DODATEK Č. 2 KE SMLouvĚ O DíLO 1911231888A

- 2.1 Smluvní strany spolu dne 29. listopadu 2019 uzavřely smlouvu o dílo, č. smlouvy u zhotovitele: 1911231888A, na akci: Rekonstrukce ulic ZR7 Žďár nad Sázavou, I., III. A IV. etapa (dále také „smlouva o dílo“) ve znění dodatku č. 1 k výše uvedené smlouvě.
- 2.2 Z důvodu změn a okolností, které nastaly po uzavření smlouvy o dílo a dodatku č. 1 ke smlouvě o dílo, se smluvní strany dohodly na změně smlouvy o dílo, konkrétně změně týkající se termínu dokončení díla, předmětu díla a ceny díla. Za tímto účelem smluvní strany uzavírají tento dodatek č. 2.

„Rekonstrukce ulic ZR7 Žďár nad Sázavou, I., III. A IV. etapa“

Stavba: 1911231888ZM21 - Rekonstrukce ulic ZR7 Žďár nad Sázavou - více a méně práce

Připomínka k rekonstrukci povrchů Žďár nad Sázavou 7 – Vodojem.

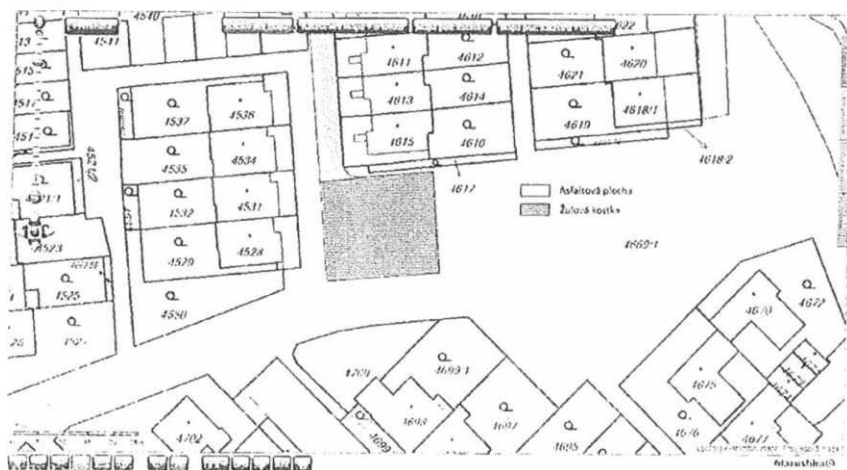
26.12) V rámci rekonstrukce povrchů III. etapy bude provedena změna povrchů parkoviště na ulici Špálova, kterou dne 10.2.2018 připomínkoval pan Ondřej Kubiček. Ing. Arch. Zbyněk Ryška zpracuje návrh řešení nových ploch asfalt/žulová kostka. Připomínka Ondřeje Kubička je přílohou č.5 tohoto zápisu.

Věc: Provedení parkovacích míst na spodním parkovišti ulice Špálova.

III.01_03 - Komunikace - Změna povrchů komunikací vnitroblok, vč. odvodnění, a obrubníků, viz zápisy KD body č. 40.7), 41.4), 41.5) a 52.6)

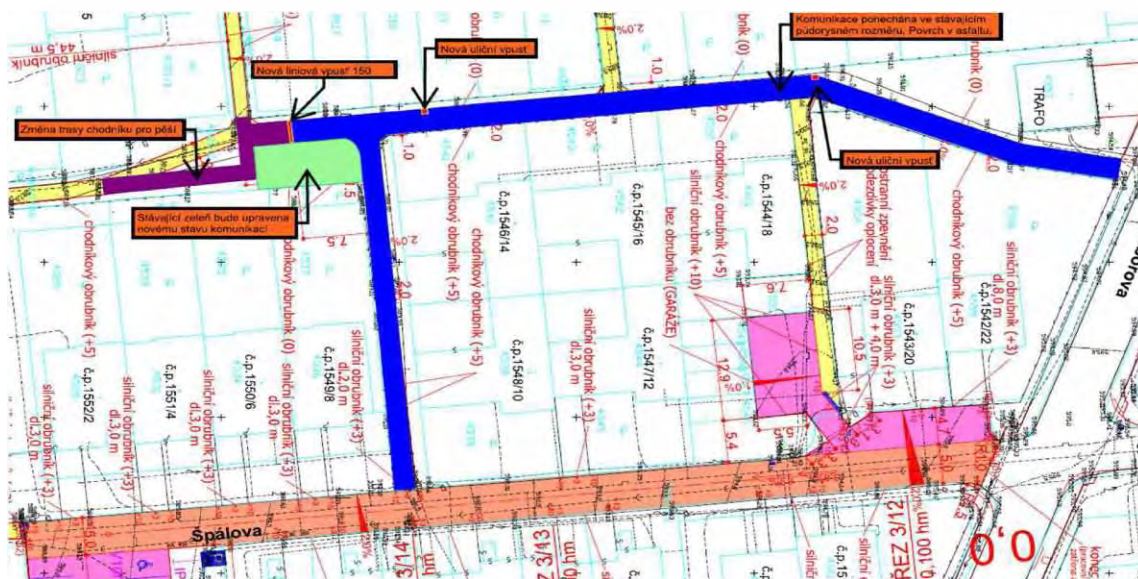
40.7) PD neřeší odvodnění vnitrobloku chodníku mezi ulicemi Makovského a Špálava. Z důvodu velkého množství zpevněných ploch je pravděpodobné, že při přivalových deštích bude docházet k vyplavování zahrad přilehlých pozemků. V rámci rekonstrukce povrchů bude doplněn potřebný počet uličních vpustí.

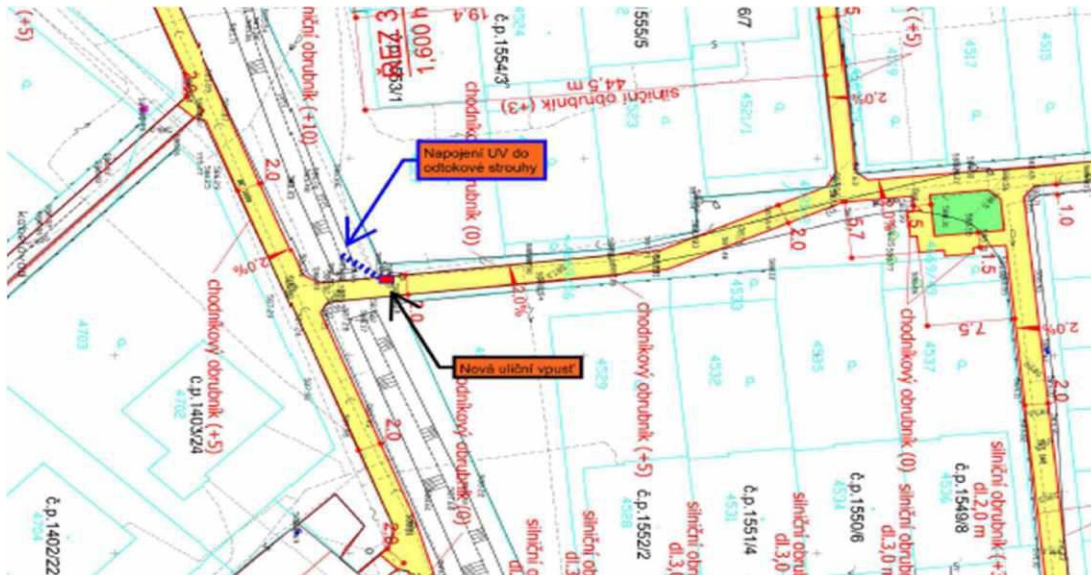
41.4) Příjezdová komunikace z ulice Jamborova v nitrobloku mezi ulicemi Makovskéhoho a Špálava bude oproti PD ponechána ve stávajícím půdorysném rozměru z důvodu zajištění obslužnosti přilehlých nemovitostí. Povrch komunikace bude oproti PD (betonová dlažba) nahrazen asfaltem. Příjezdová komunikace bude vybudována na soukromých pozemcích p.č. 4552, p.č. 4543 a p.č. 4541. Majitelé zápisem do SD se stavbou na jejich pozemcích souhlasí. Souhlasné stanovisko je přílohou č.1 tohoto zápisu.

41.5) Na dnešním KD byla odsouhlasena úprava vnitrobloku mezi ulicemi Makovského a Špálava. Změny oproti PD jsou přílohou č.2 tohoto zápisu.
